Réponse à l'avis de la MRAE

Centrale
Photovoltaïque de
Le Folgoët

-
Référence MRAe : 2022-010116

-
PC 029055 22 00014

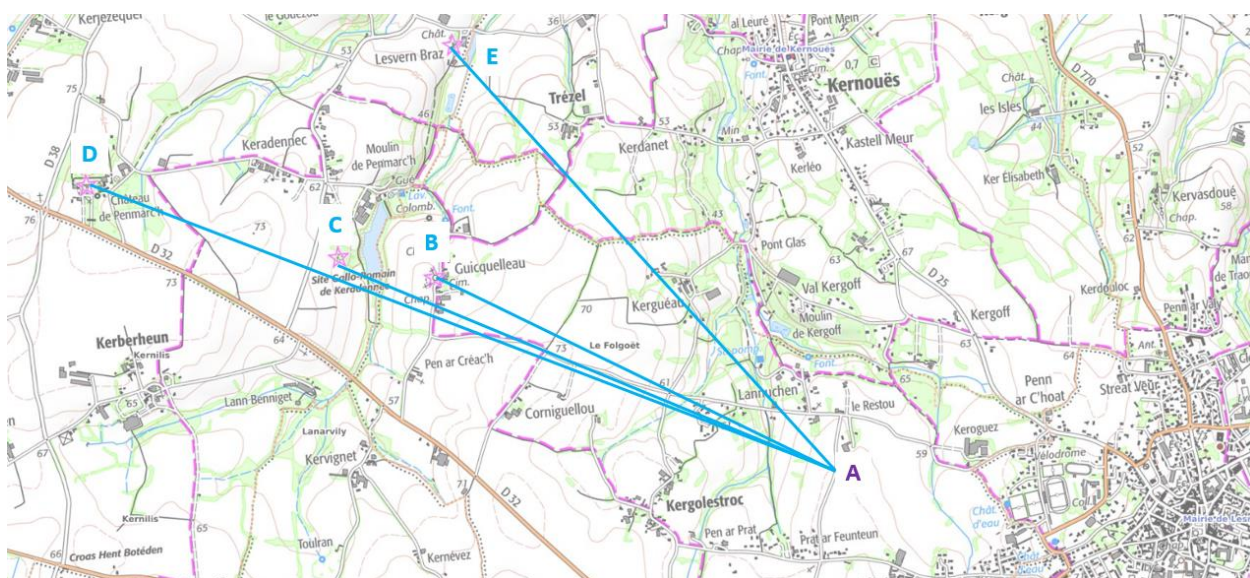
5/ « Dans l'état initial, il est bien précisé qu'une canalisation d'alimentation en eau potable (AEP) traverse la zone au nord-est ; l'étude hydrogéologique préconise de vérifier que la réalisation de pistes lourdes est bien possible à son aplomb. Ce point n'a pas fait l'objet d'une analyse dans le dossier. Il est donc nécessaire que le dossier soit complété par une démonstration de l'absence de risque sur la canalisation ou par un engagement du porteur de projet à préserver des zones de sécurité autour de cet équipement. » - page 9/13

Afin de s'assurer de l'absence de risque de porter atteinte à la canalisation souterraine d'alimentation en eau potable (AEP) traverse la zone au nord-est du site, EDF Renewables est en contact avec le syndicat des eaux du Bas-Léon ainsi que son délégataire Suez. Il est ainsi prévu qu'au préalable des travaux de construction de la centrale photovoltaïque au sol EDF Renewables engage la réalisation de sondages au niveau de l'emprise de la piste traversant la canalisation souterraine. Il sera notamment vérifié la capacité de la conduite à supporter le poids des matériaux prévus pour la création de la piste lourde. En fonction des résultats, des adaptations de la piste lourde seront envisagées.

PROFIL ALTIMÉTRIQUE B-A

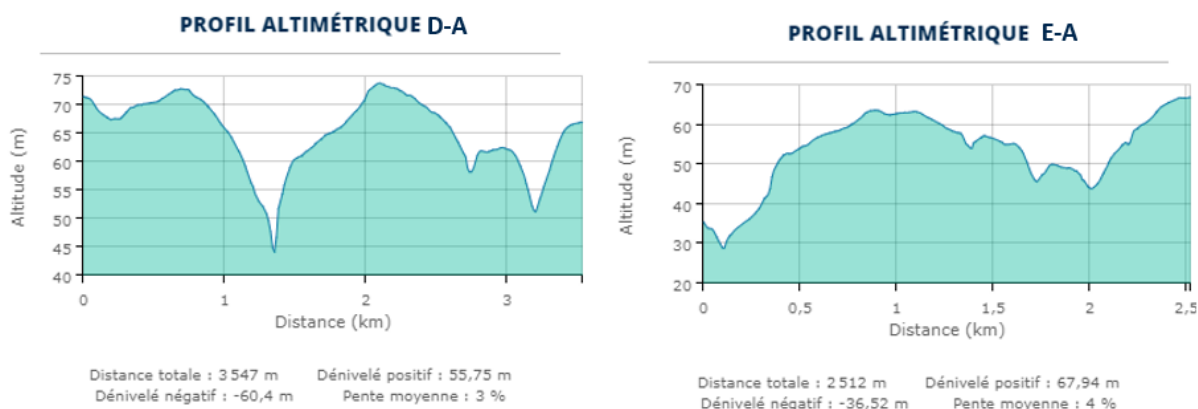
1/ « Pour les aspects patrimoniaux, le dossier précise que, les monuments étant situés en contexte urbain, aucune covisibilité n'est possible. Si ce constat est vrai pour trois monuments situés au Folgoët, il doit être mieux justifié pour les autres, des covisibilités pouvant subsister, notamment depuis les quatre monuments situés à Saint-Frégan. » – page 11/13

L'étude d'impact précise que les monuments historiques intéressants d'un point de vue du patrimoine culturel sont situés à plus de 500 mètres du projet. En raison de la topographie relativement plane et de la présence de haies bocagères autour du site mais également dans l'aire d'étude éloignée, le projet est visible depuis les abords du site mais peu perceptible lorsqu'on s'éloigne un peu (au-delà d'un kilomètre). Aussi, la centrale photovoltaïque n'aura pas d'impact sur les monuments historiques du territoire (parties 6.4.1 et 3.4.3 de l'étude d'impact sur l'environnement).

La prise de vue depuis le point de vue 7 : vue sur la ZIP depuis l'Ouest (depuis le manoir de Penmarc'h) vise à illustrer l'absence de covisibilité depuis les monuments situés à Saint-Frégan (partie 4.5.2 de l'étude d'impact – périmètre éloignée). En complément, les profils altimétriques suivants, depuis chacun des quatre monuments historiques de Saint-Frégan en direction d'un point haut de la ZIP confirment cette analyse.

Sources de rayonnement solaire atteignant un panneau (à gauche) et Rayonnement spéculaire (en haut, à droite) et diffus (en bas, à droite) (Source : Gêne visuelle liée aux panneaux solaires implantés à proximité d'aéroports, DGAC, août 2013)

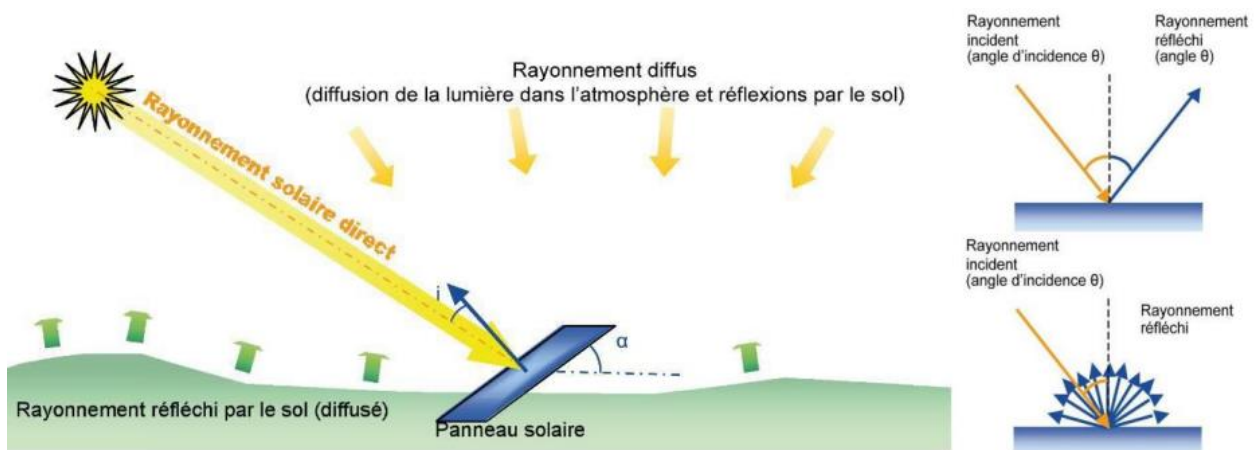
4 / « Il existe un risque d'éblouissement par réflexion de la lumière en direction des habitations. Il convient de renforcer l'analyse par des cartes montrant les habitations concernées, en fonction du moment de la journée et de l'année, et d'approfondir les éléments permettant de lever le risque (présence de clôture, angle de vue vers la centrale). » - page 12/13

Le rayonnement solaire atteignant un module solaire peut provenir de directions indépendantes et d'intensités différentes. Les trois sources de rayonnement atteignant un panneau sont :

En conséquence et contrairement à une crainte parfois exprimée, **le risque de reflets aveuglants issu des panneaux photovoltaïques est inexistant**. En effet, la face externe du verre qui protège les cellules reçoit systématiquement un traitement antireflet dans le but d'améliorer le rendement de conversion. Ainsi, seulement 5% de la lumière incidente est réfléchi par les modules actuels. De plus, l'inclinaison des modules fait que la lumière réfléchi (5%) se dirige plus ou moins haut dans le ciel suivant l'heure de la journée et ne peut donc être perçue que par un observateur se trouvant en un point très dominant : montagne ou aéronef (le phénomène sera alors très ponctuel et sans danger).

Dans le cas du site de la centrale photovoltaïque de Le Folgoët, les habitations au Sud étant toutes à un niveau topographique proche de la centrale solaire, aucun effet d'éblouissement n'est attendu sur ces dernières. De plus, aucune habitation ne se situe de façon immédiate à l'est ou à l'ouest de l'installation, aussi, aucun effet n'est attendu.

Par conséquent, l'incidence du projet en terme d'éblouissement sur les habitations est considéré comme nul.
